AUTORIDAD NACIONAL DE LICENCIAS AMBIENTALES
- ANLA -
AUTO N° 11873
(30 de diciembre de 2022)

“Por medio del cual se efectúa control y seguimiento ambiental”

Que la Autoridad Nacional de Licencias Ambientales - ANLA, en adelante esta Autoridad, mediante la Resolución 763 del 30 de junio de 2017, otorgó a la Concesionaria Ruta del Cacao S.A.S. una Licencia Ambiental para el proyecto: “Concesión Vial Ruta del Cacao”, localizado en los municipios de Barrancabermeja, San Vicente de Chucurí, Betulia, Girón y Lebrija, en el departamento de Santander.

Fotografía 4. Socavación que deja raíces expuestas de árboles de gran tamaño a la orilla izquierda de la quebrada la Cabezonera a la salida del box culvert existente - coordenadas planas origen único nacional E 4952761,428, N 2343615,891

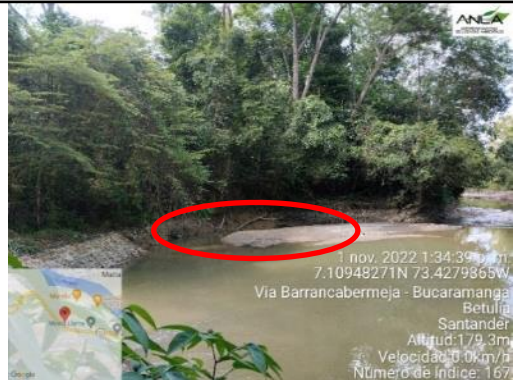
Desde el medio biótico se realizó el acompañamiento de la visita a la queja presentada por el señor Humberto Patarroyo, relacionada con la ocurrencia de procesos de socavación en el predio Gloria María de su propiedad ubicado en el municipio de Betulia, presuntamente a causa de la ampliación del box culvert en la quebrada la Cabezonera para la construcción de la segunda calzada de la vía, evidenciando que se está acentuando un proceso de socavación, en la orilla izquierda de la quebrada en mención, condición que pone en riesgo de caída arboles de gran porte correspondientes a la especie Nauno (*Pseudosamanea guachapele*), tal como se puede ver en las siguientes fotografías:
